Antrag zur Aufnahme von Änderungen der Anlagen 9 und 11 AVV: Nr. 11

Titel	Anschrift Symbol "Verstärkte Kupplung"			
Änderungsantrag von: EVU / Halter / andere Gremien	SNCF			
Änderungsantrag für:	☐ Anlage 9 ☐ Anlage 11			
Einreicher:	G. MAILLE - Département Fret Infrarail Wagons			
Ort, Datum:	PARIS, 27.03.2014			
Kurzbeschreibung:	Aufnahme der neuen Kennzeichnung 5.14

5.14 Verstärkte Schraubenkupplung

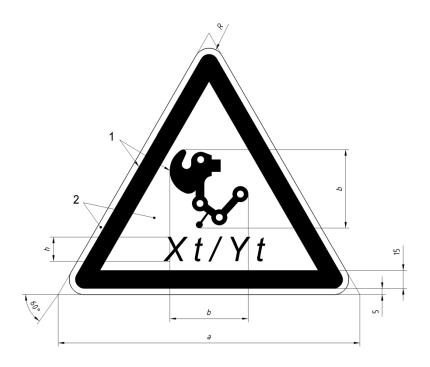
Aufnahme einer bereits an den Wagen und in der Norm EN 15877bestehenden Kennzeichnung in Anlage 11.

Wir beantragen die Aufnahme der Kennzeichnung 5.14 in Anlage 11 gemäß:

Vorla	ge	Maße				
		а	b	h	R	
1		400	130	30	22	
2		200	65	20	11

Position: An beiden Wagenenden oder am Langträger. Die Vorlage der Kennzeichnung muss so ausgewählt werden, dass sie in einem hierfür gekennzeichneten Feld angebracht werden kann.

Bedeutung: Wagen mit verstärkter Schraubenkupplung – X [t] bezieht sich auf die Mindestbruchfestigkeit der Schraubenkupplung, Y [t] auf den Kupplungshaken. Verstärkte Schraubenkupplungen sind in EN 15566:2009, 4.1, Tabelle 1, festgelegt. Systemkennzeichen ist mehr als 1 MN.
